Statens vegvesen

Behandlende eining: Sakshandsamar/telefon: Vår referanse: Dykkar referanse: Vår dato:
Transport og samfunn Ingelin Garen / 55516345 20/25073-11 08.09.2020

Uttale til avgrensa høyring av områdeplan for Ostereidet –PlanID 1263–201802–forespørsel om trekking av motsegn

Kryssområde med E39. Oransje linje er europaveg.

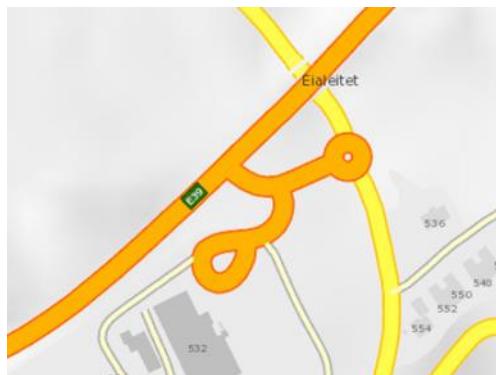
Der det er planlagt ny, offentleg veg, bør det gå fram av planomtalen kven som er tenkt å vere vegstyresmakt. Statens vegvesen ser ikkje grunnlag for at europaveg–nettet skal forlengast lenger inn i området enn det er i dag.
